## INFORME N° 339-2018-SENACE-PE/DEAR

**ASUNTO** : Evaluación del "Tercer Informe Técnico Sustentatorio  
Modificación de Componentes por Mejoras Tecnológicas y  
Ambientales de la UEA Huancapetí", presentado por  
Compañía Minera Lincuna S.A.

**REFERENCIA** : M-ITS-00296-2018 (22.10.2018)

### 3.1.9.2.3 Mejora de disposición de relaves

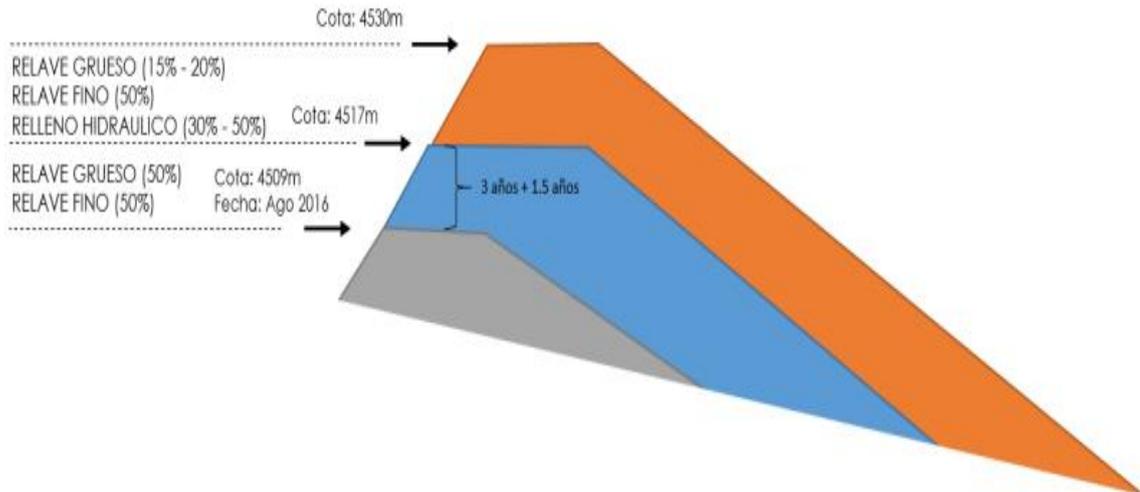
El Titular indica que el proyecto de mejora de disposición de relaves es "**una necesidad operativa, donde se requiere el relave grueso como materia prima para el recrecimiento del dique del depósito de relaves N° 2 por etapas hasta la cota final 4530 msnm**"<sup>19</sup>; de esta manera se proporcionará una mayor estabilidad física a la presa de relaves 2.

Es por ello que se plantea la ampliación de la etapa de disposición final de relave clasificado (cicloneado y espesado) por un periodo de 1,5 años adicionales. Posterior a este periodo, se enviará el 30% de relave general (grueso) a interior mina mediante el proceso de relleno hidráulico.

**Figura N° 2.** Sistema de planta tratamiento de aguas acidas de mina

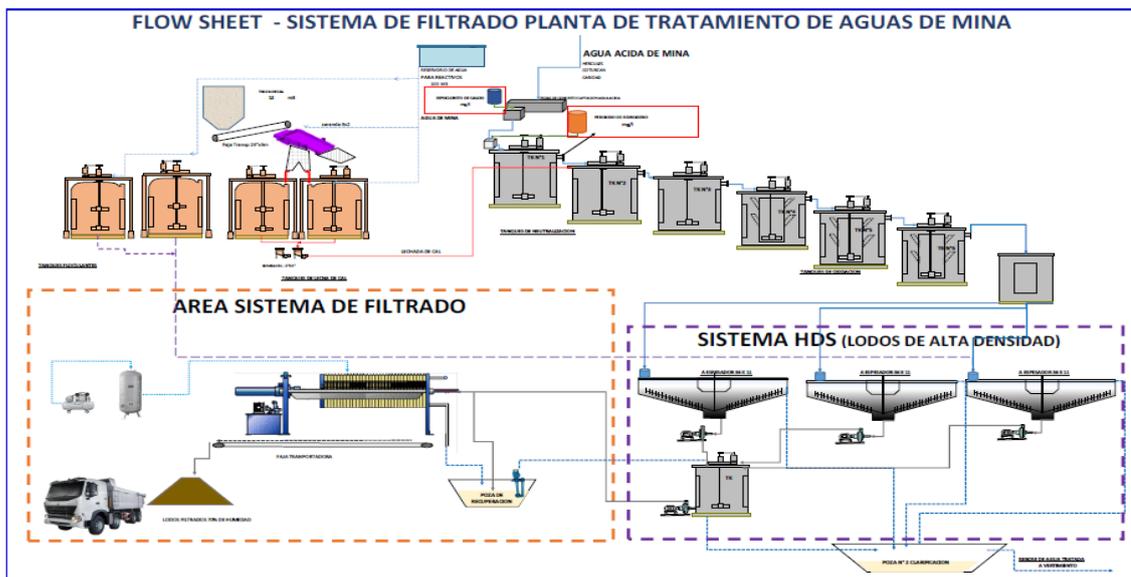
Por lo que mediante el Tercer ITS de Huancapetí, se propone la optimización de las operaciones unitarias de la planta de tratamiento de aguas acidas de mina, estableciendo un proceso High density sludge (HDS); con el fin de producir lodos de alta densidad, además de reducir el porcentaje de volumen y humedad de lodos para su disposición final a interior mina; tal como fue aprobado.

La implementación del sistema High density sludge (HDS) está contemplado hasta los espesadores en donde se incrementan la densidad de los lodos, es así que el agua tratada proveniente de la etapa de oxidación es enviada a un tanque para su distribución a los tres (03) espesadores, con una densidad de 1,001 kg/l, donde se adiciona floculante para la sedimentación de los iones precipitados producto del tratamiento. La solución clarificada (over flow) de los espesadores es enviada por gravedad a la poza N° 2, que sirve como almacenamiento del agua tratada para su posterior vertimiento. El lodo espesado, under flow de los espesadores, tienen una densidad de 1,100 kg/l, estos lodos espesados son enviados con bombas 6 x 4 a un tanque 4,5Ø m x 5m, en donde se acondiciona el lodo para ser enviada al filtro prensa. Ver Figura N° 2.
